ობიექტის დასახელება	დამკვეთი	შპს "ასავალ-დასავალის სახოგადოებრივი ფონდი"
არქიტექტორი	დ. გოგური		საამქრო/სტამბა		
შესრულა	დ. გოგური			მასშტაბი	ფურც-ბი / ფურც.
			გეგმა ნიშნულზე -4.00	1:100

№2350976 (18.12.2015) ბრძანებით შეთანხმებული
სართულების განაშენიანების კროკები = 3855.95

დაკორექტირებული პროექტის სართულების
განაშენიანების კროკები = 4271.65
4271.65 < 3855.95+771.19(20%)=4627.14

გეგმა ნიშნულზე -4.00

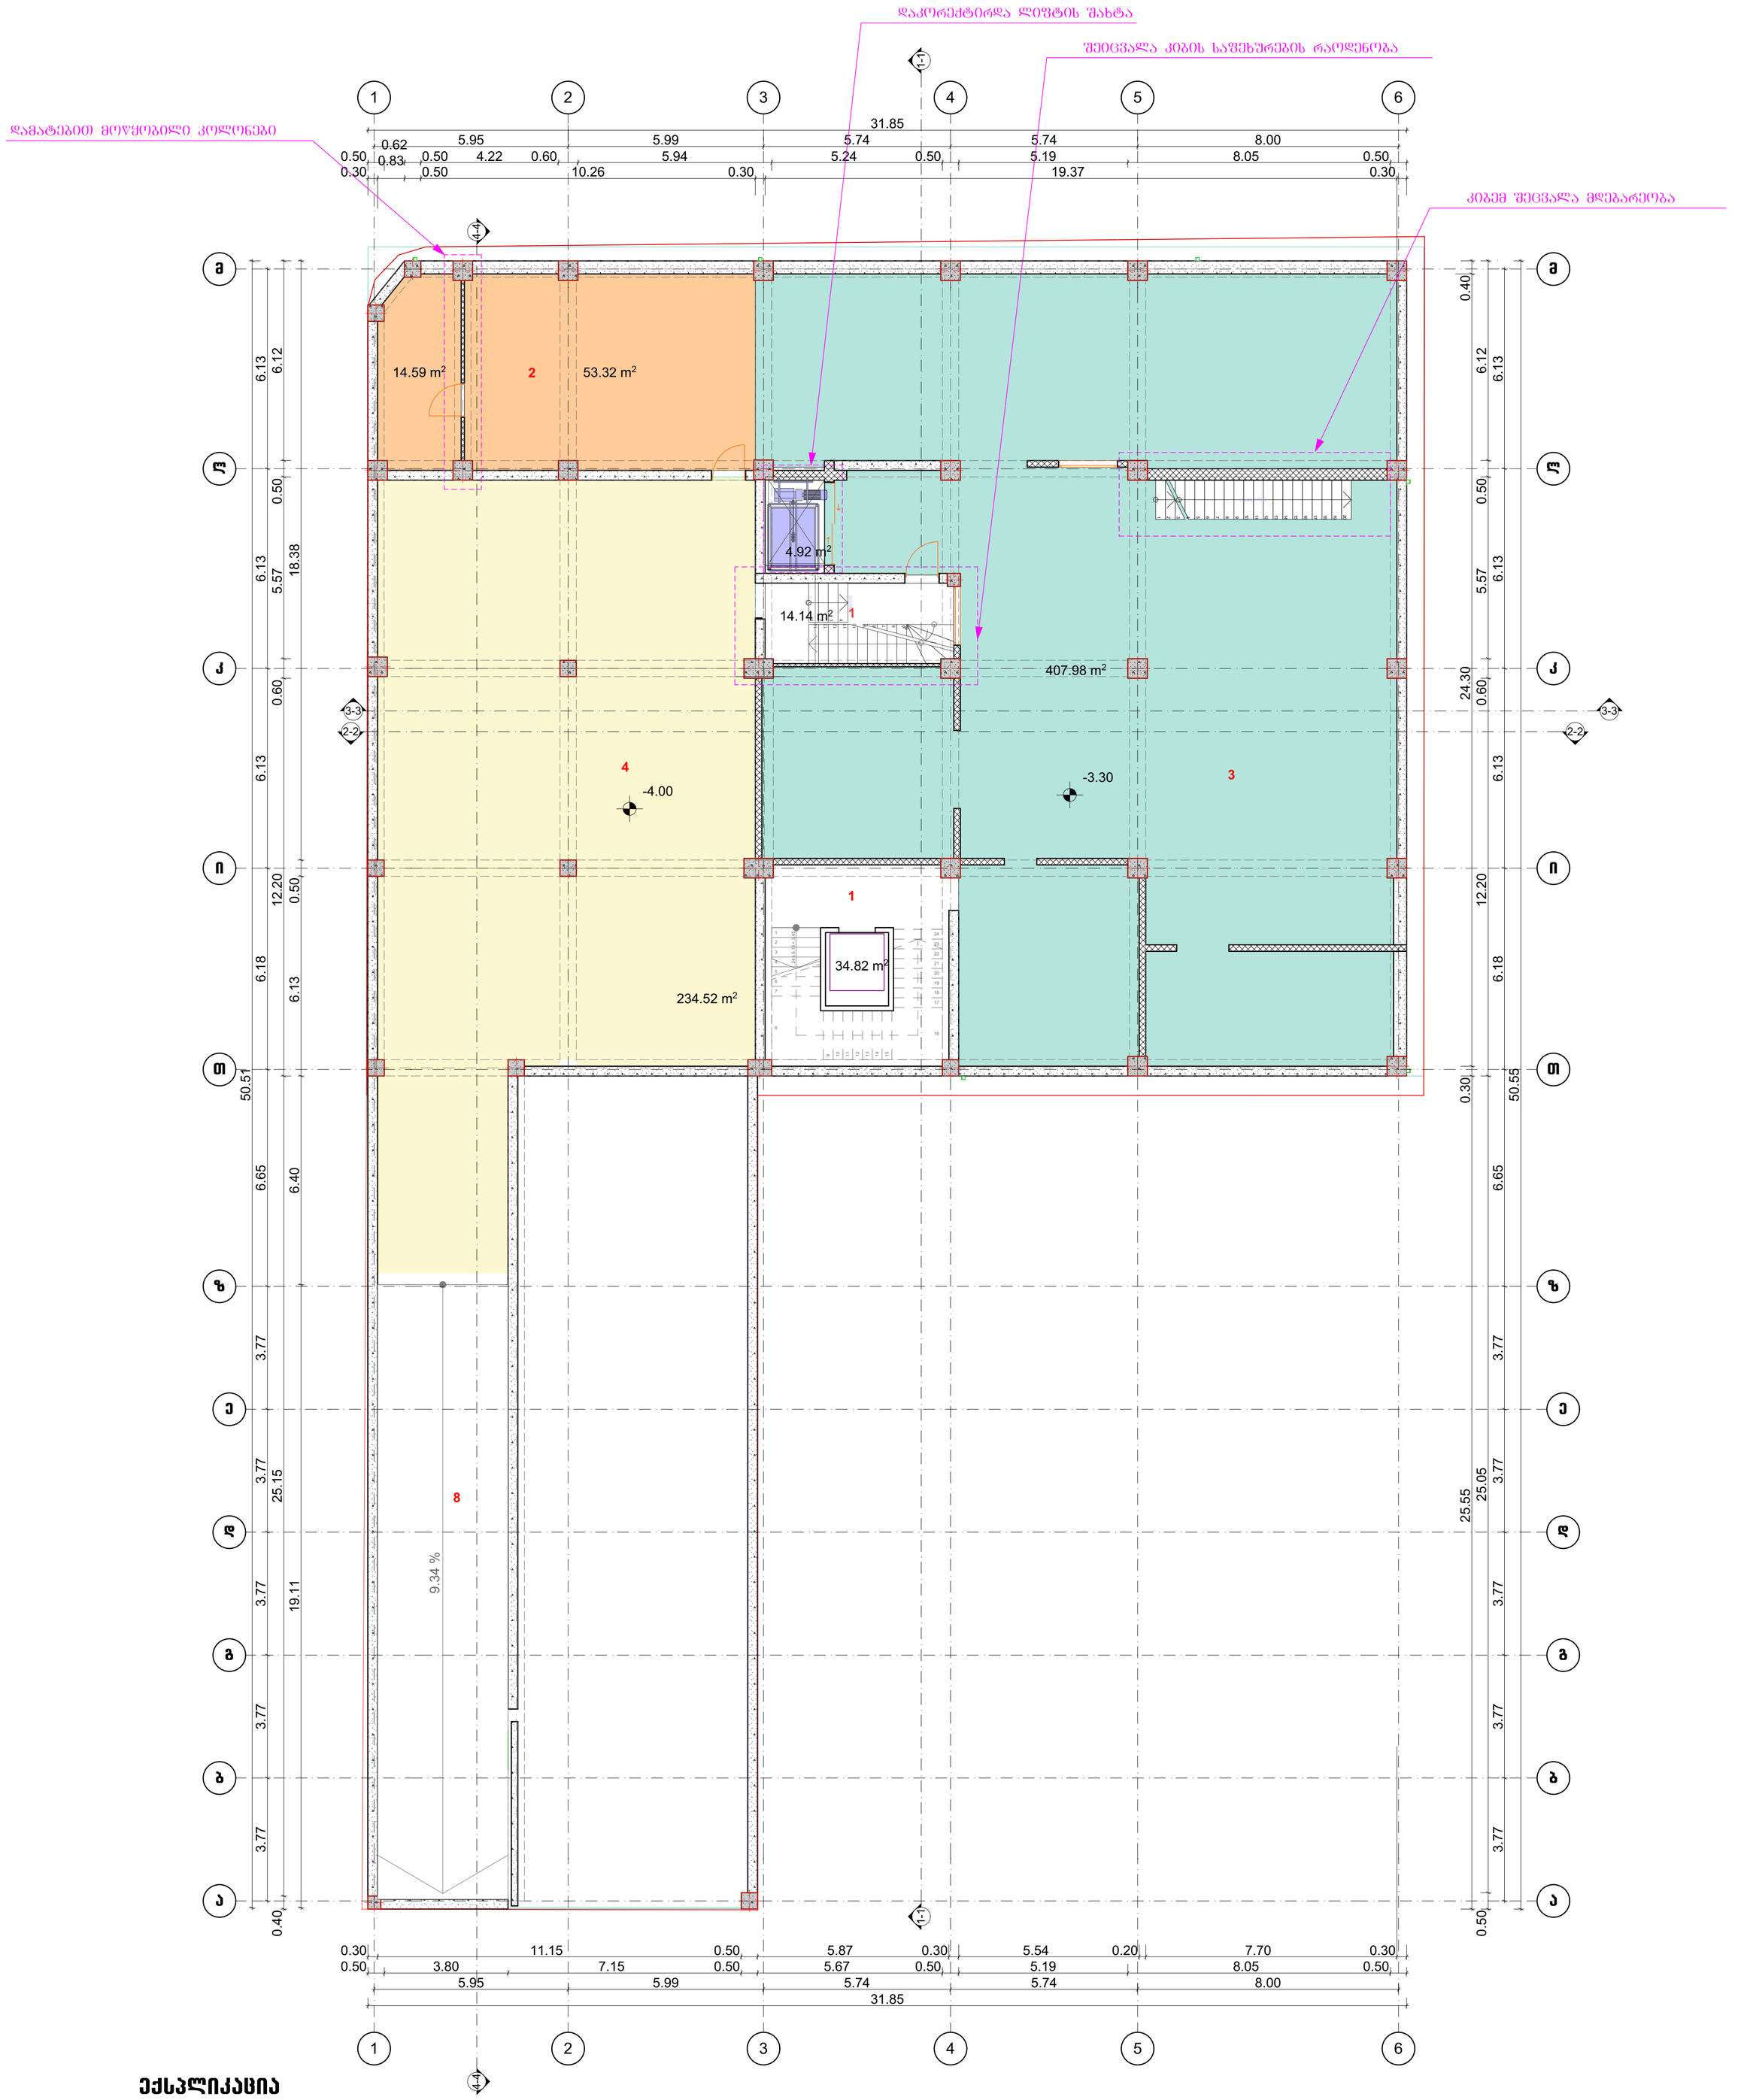
შენიშვნა : მიწისქვეშა სართულზე გაზრდილია ძირითადი შენობის კოლონების კვეთი. შეიცვალა სართულის სიმაღლე.

გეგმა ნიშნულზე ±0.00

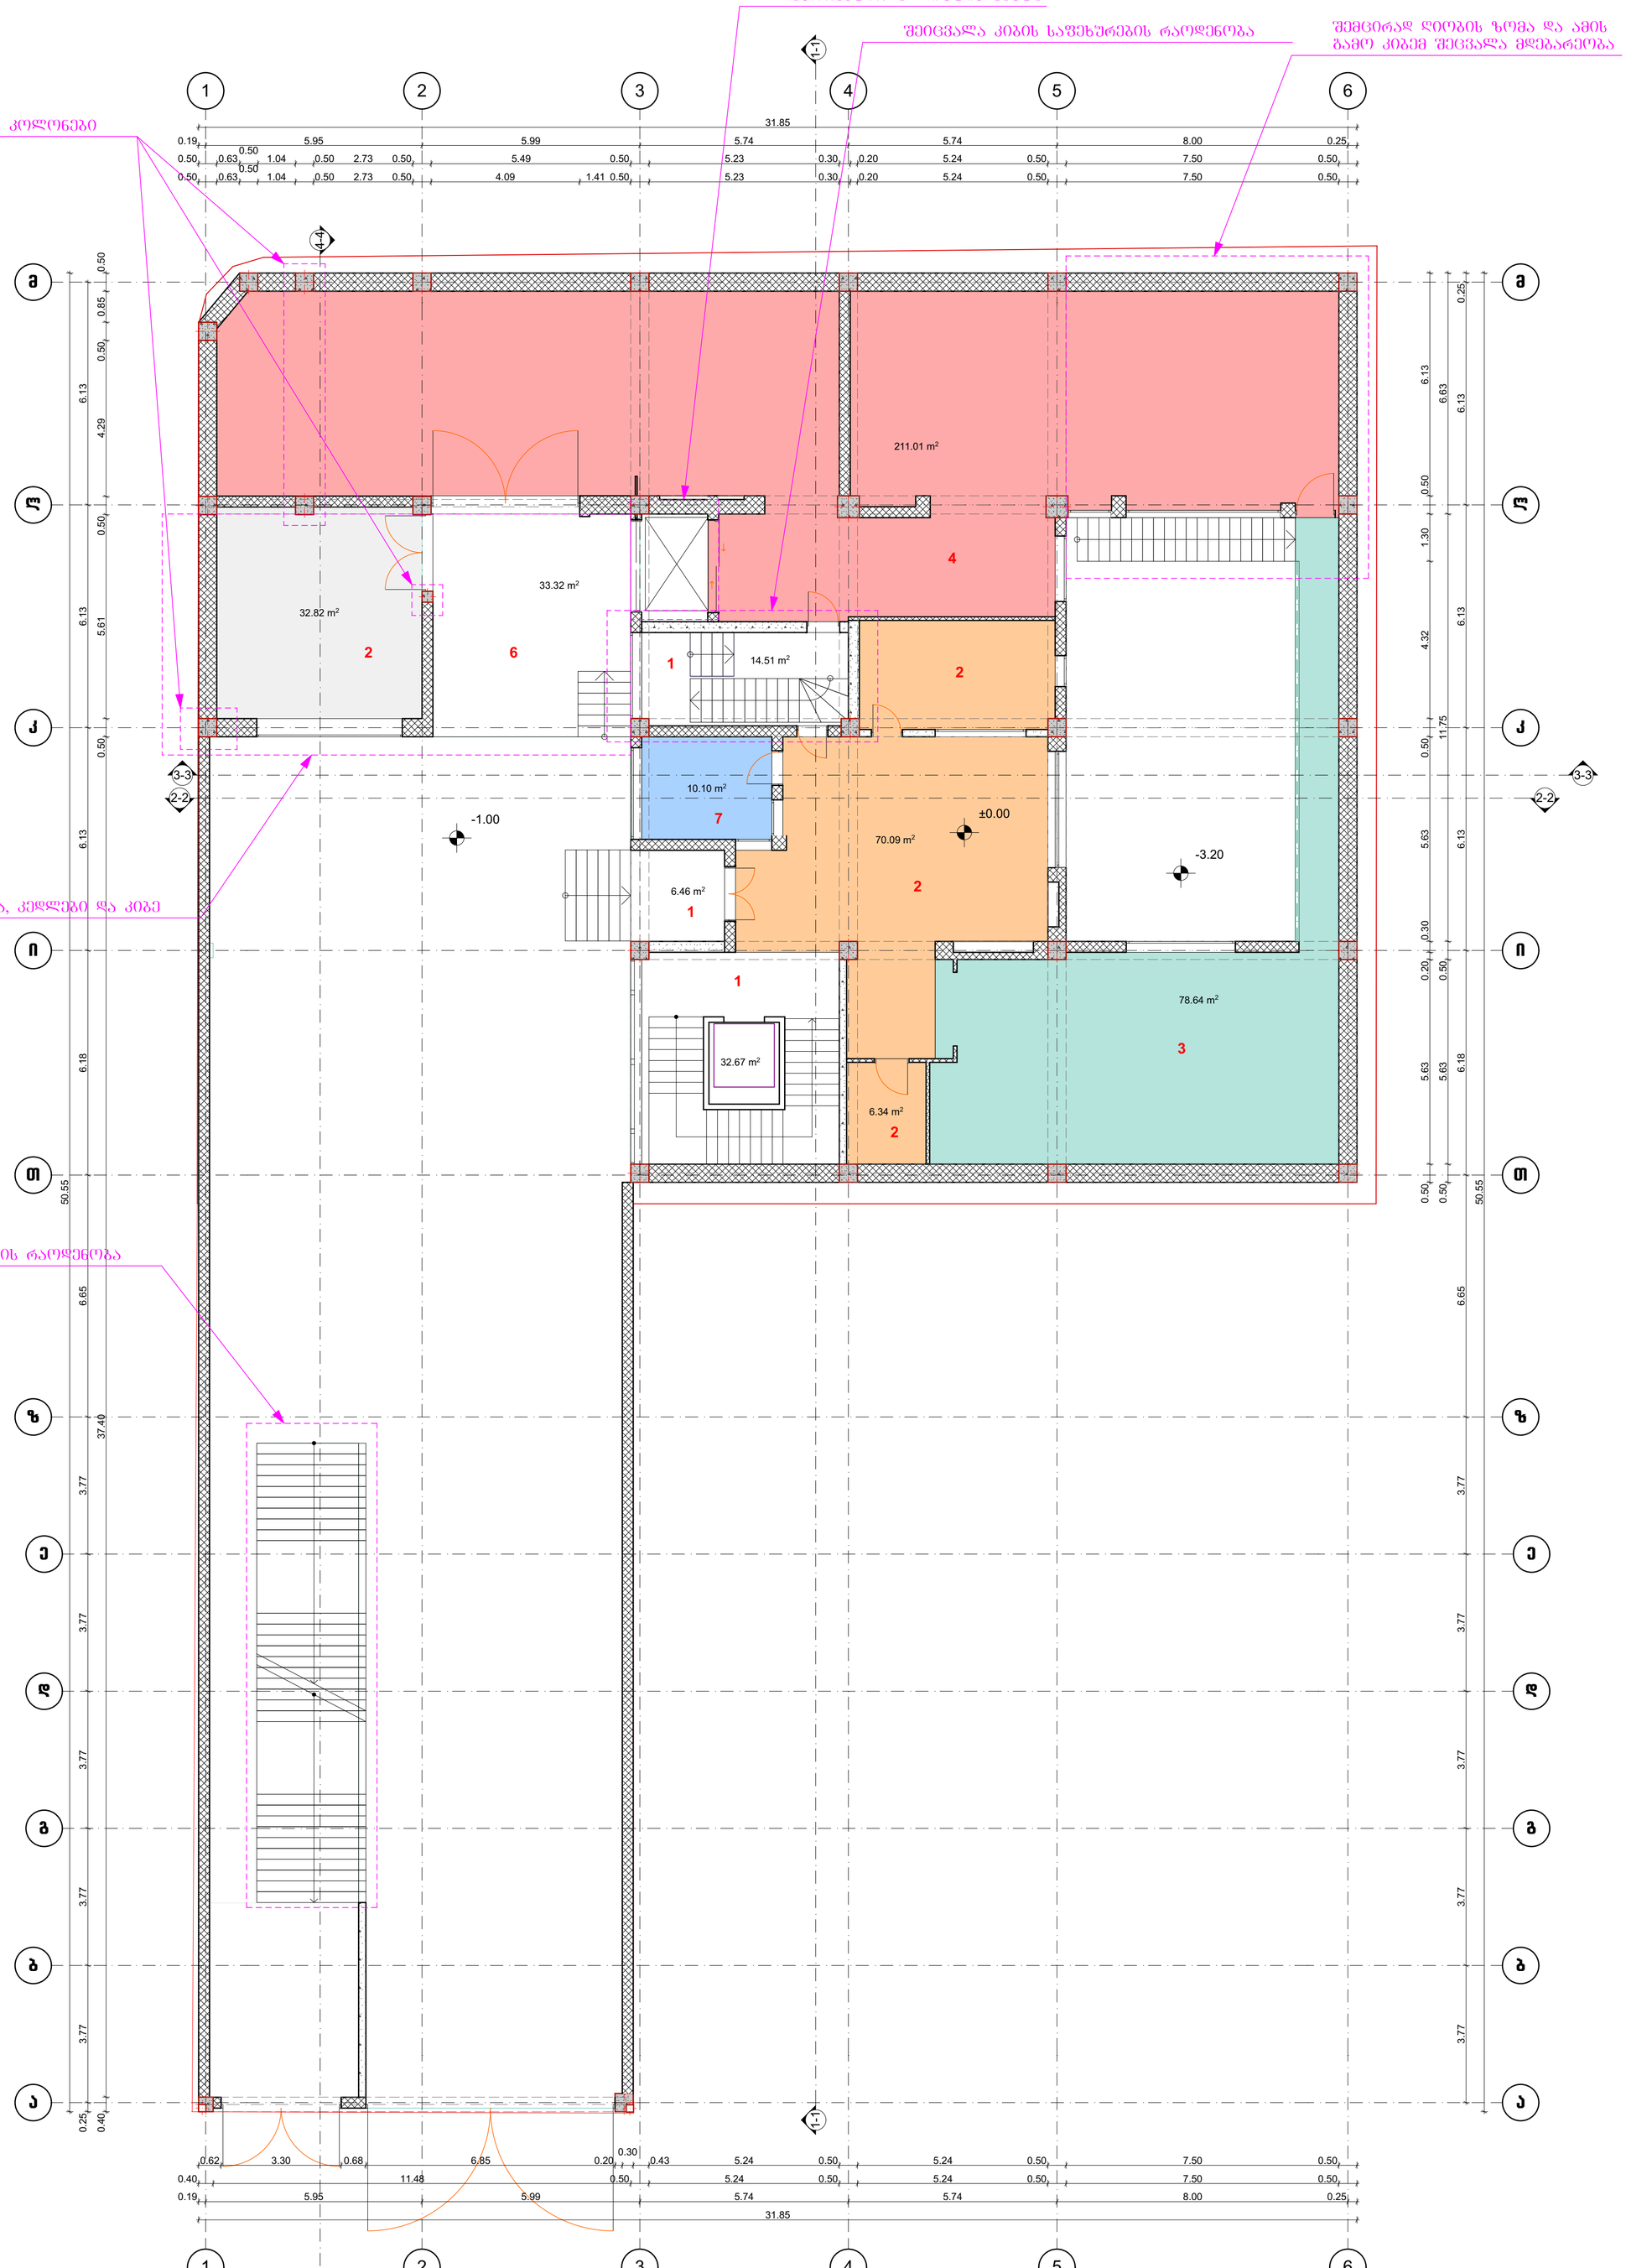
დაკორექტირდა ლიფტის შახტა

შეიცვალა კიბის საფეხურების რაოდენობა

შემცირად ღიობის ზომა და ამის გამო კიბემ შეცვალა მდებარეობა

დამატებით მოწყობილი კოლონები

დამატებით მოეწყო ფილა, კედლები და კიბე

შეიცვალა კიბის საფეხურების რაოდენობა

შენიშვნა : სართულზე გაზრდილია გარე კედლების სისქე. შეიცვალა სართულის სიმაღლე

გეგმა ნიშნულზე +3.90

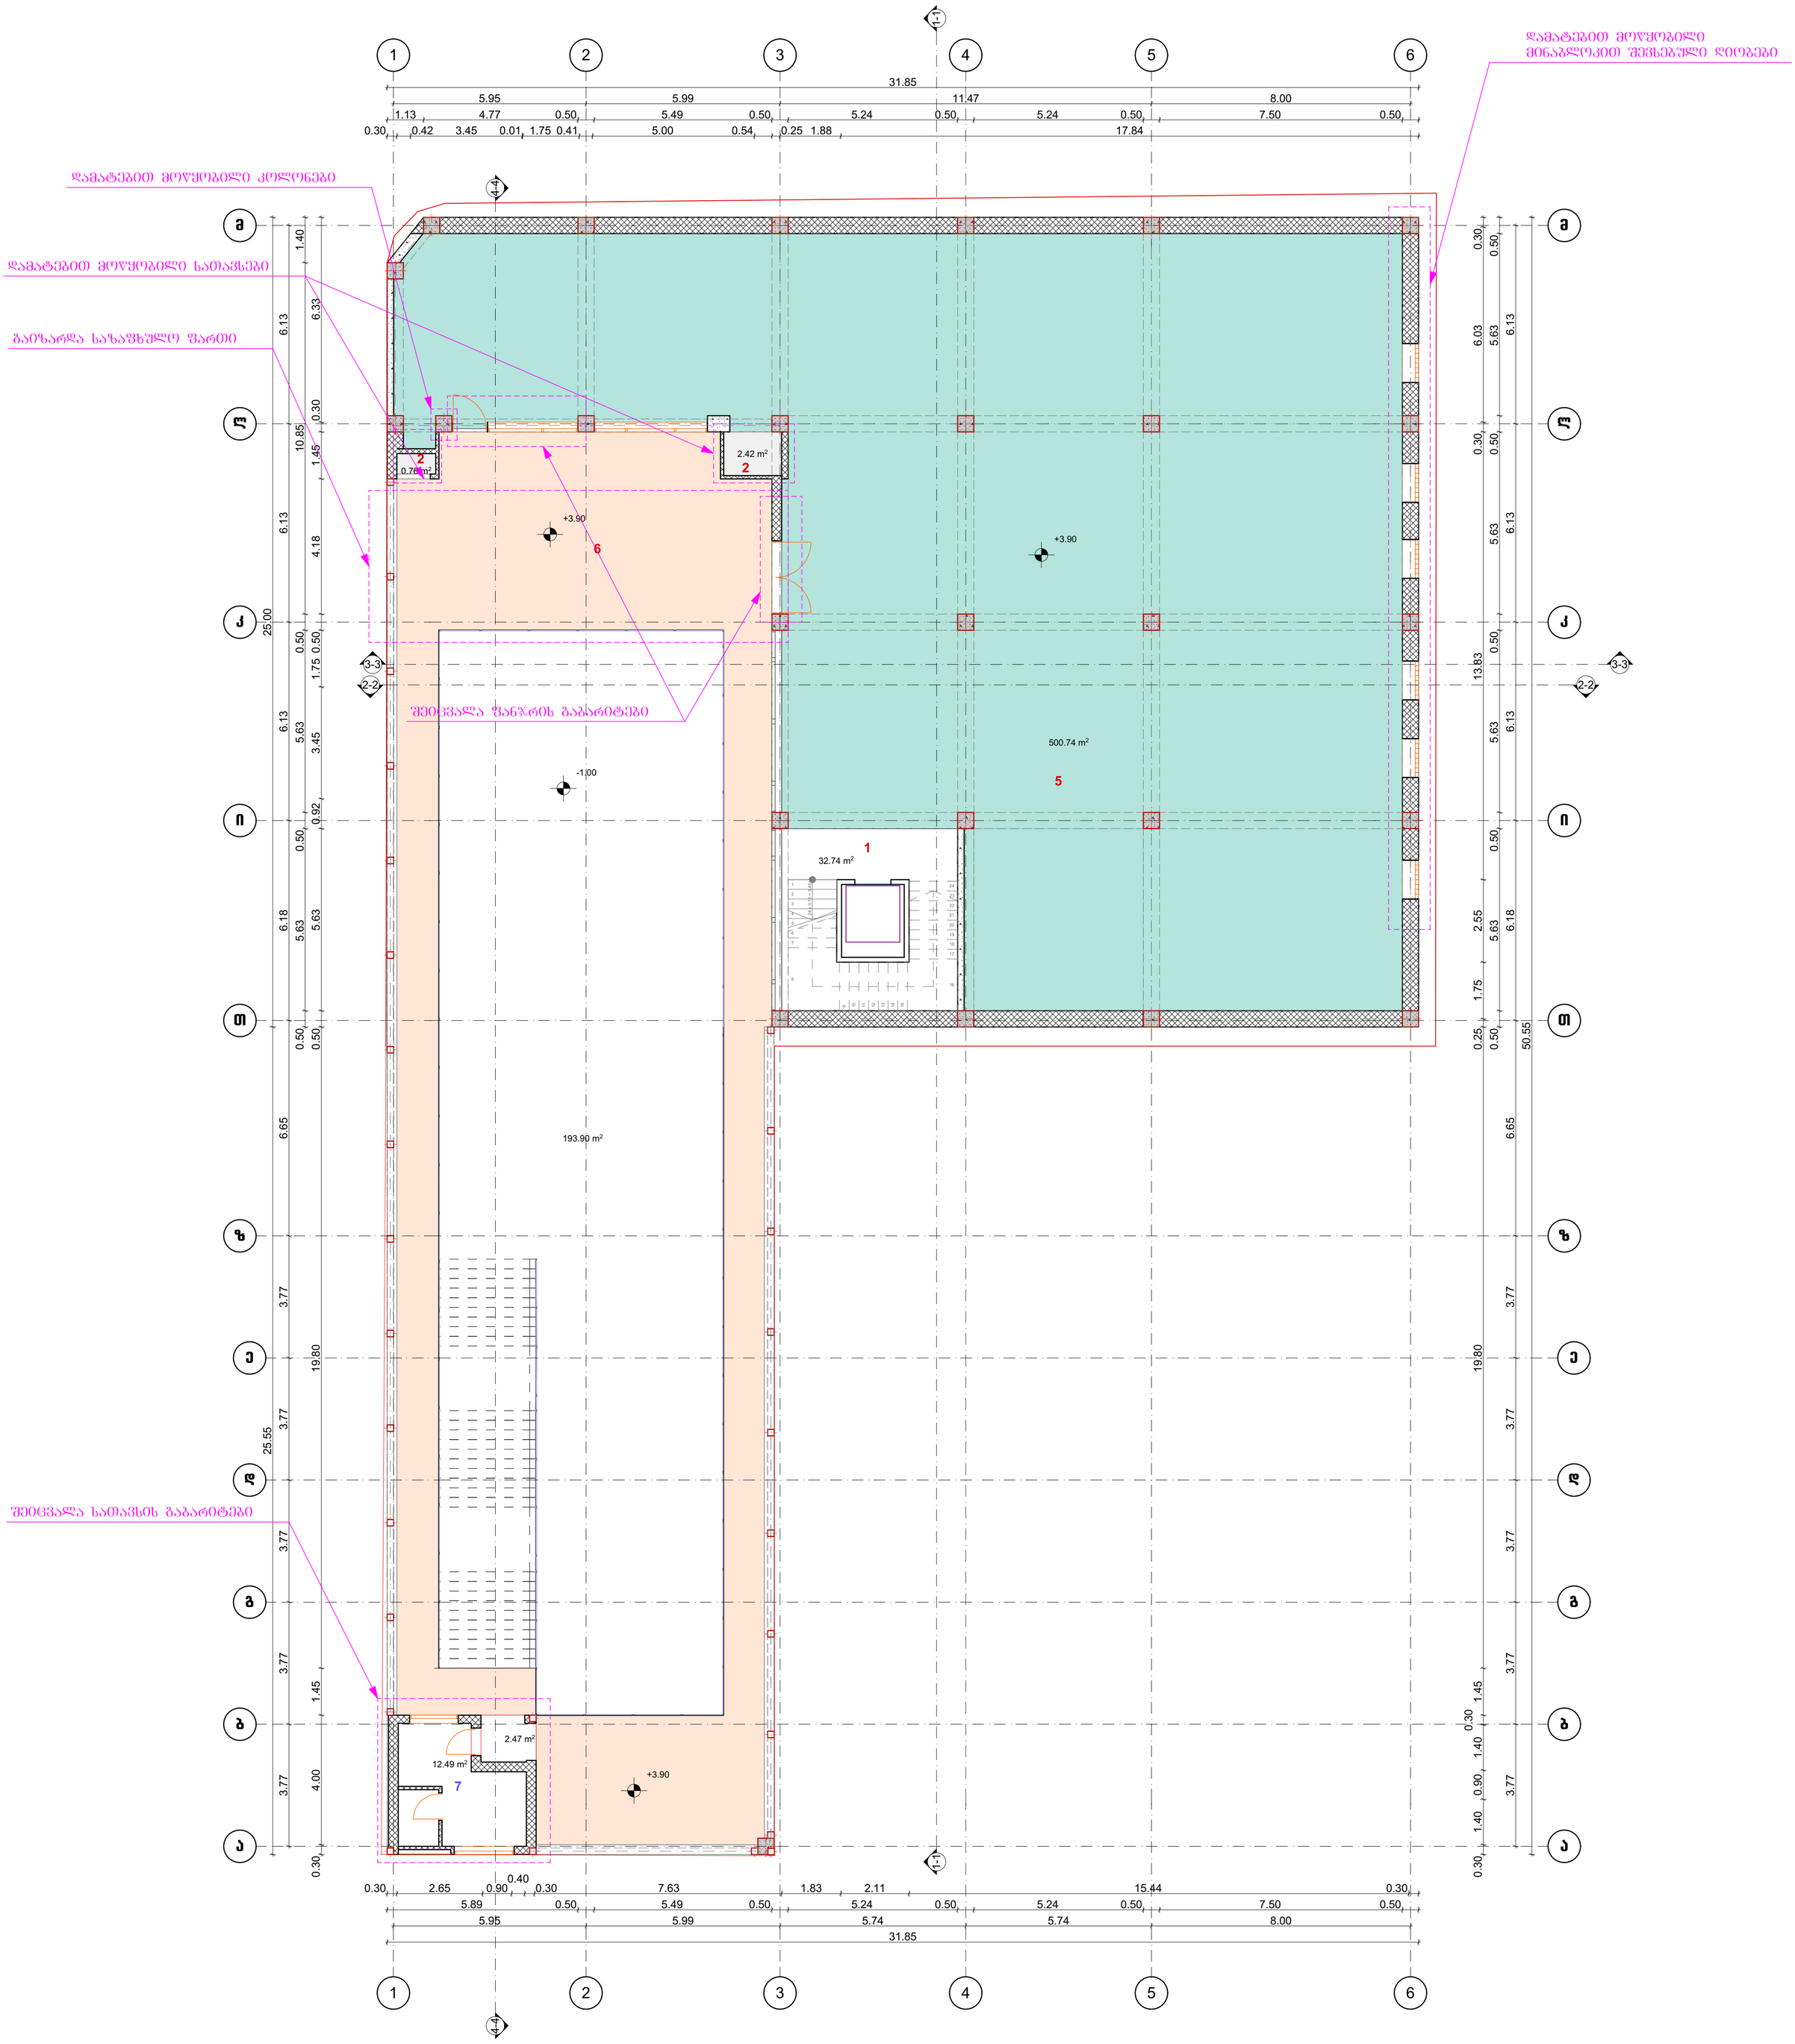
შენიშვნა : სართულზე გაზრდილია გარე კედლების სისქე. შეიცვალა სართულის სიმაღლე.
